SERVICE INFO – FAG 0026

Promena dizajna poklopca za zaštitu od prašine

Zamena dela – Kompaktni sklop ležaja točka: 566283.H195 zamenjen delom 566283.01.H195

Slika 2: Nova verzija (566283.01.H195)

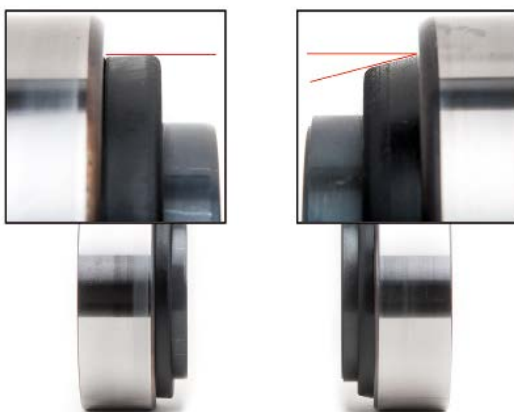
Tokom postavljanja Kompaktnog sklopa ležaja točka (RIU) broja dela 566283.H195, poklopac za zaštitu od prašine može se saviti na nekim glavčinama točka.

U najgorem slučaju, savijeni poklopac za zaštitu od prašine može da uzrokuje prepreku na ležaju, zbog čega će se ležaj teže okretati ili se uopšte neće okretati.

Iz tog razloga, razvijen je modifikovani poklopac za zaštitu od prašine (vidi sliku 1).

Slika 1: Dizajn poklopca za zaštitu od prašine je promenjen

Kao rezultat tehničke modifikacije, broj dela 566283.H195 je zamenjen sa 566283.01.H195.
